OPINIA NR 4802/2011

rodzaje uzgadnianych sieci : **kanalizacyjna**

lokalizacja: **Warszawa PRAGA POŁUDNIE ul. Bitwy Grochowskiej**

dla: **Miejskie Przedsiębiorstwo Wodociągów i Kanalizacji w m. st. Warszawie Spółka Akcyjna**

MAPA SYTUACYJNO-WYSOKOŚCIOWA
DO CELÓW PROJEKTOWYCH

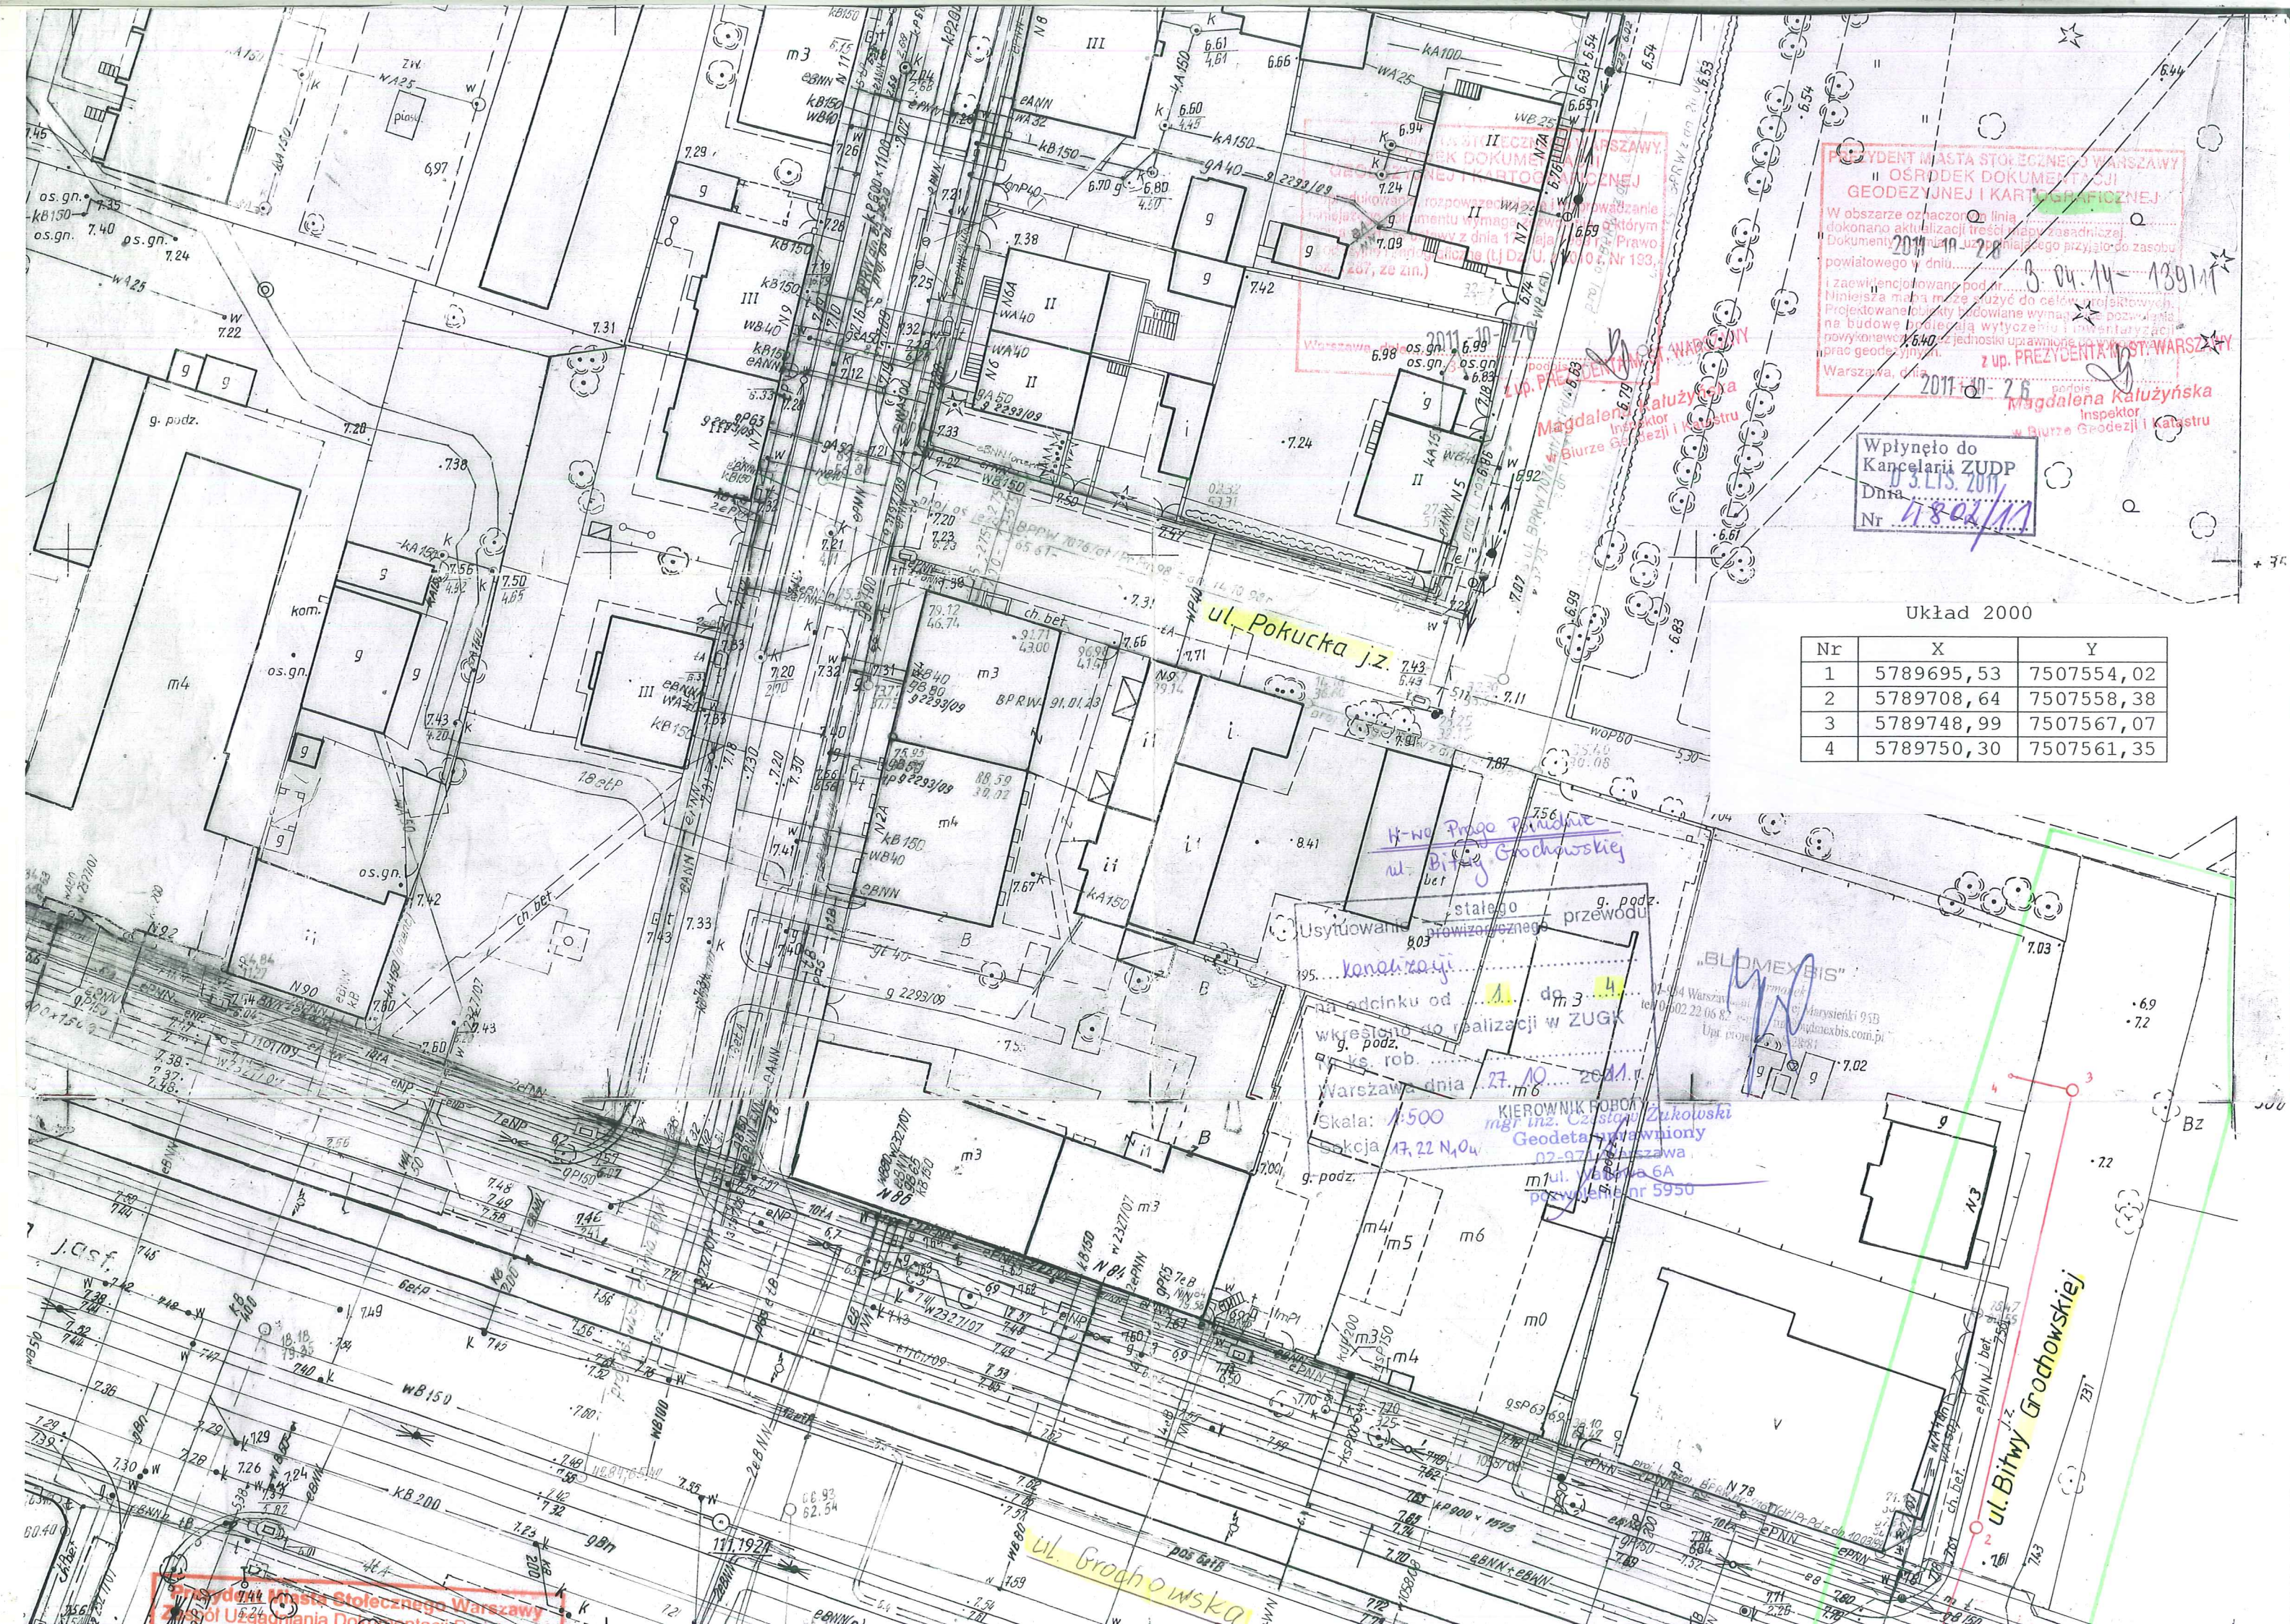
Zespół Uzgadniania Dokumentacji Projektowej Sieci Uzbrojenia Terenu
opiniuje pozytywnie lokalizację w/w sieci uzbrojenia terenu.

1. W miejscach skrzyżowań z siecią gazową wykopy wykonywać ręcznie pod nadzorem MSG Sp. z o.o.
2. W miejscach skrzyżowań i zbliżeń do sieci telekomunikacyjnej prace ziemne wykonywać ręcznie z zachowaniem ostrożności.
3. Projekt zabezpieczenia kabli elektroenergetycznych krzyżujących się z projektowaną siecią kanalizacyjną opracować na podstawie inwentaryzacji zbiorczej urządzeń elektroenergetycznych i uzgodnić w RWE STOEN Operator Dokumentacja Techniczna Sieci Warszawa ul. Oszmiańska 20 tel. 022 821 43 26.
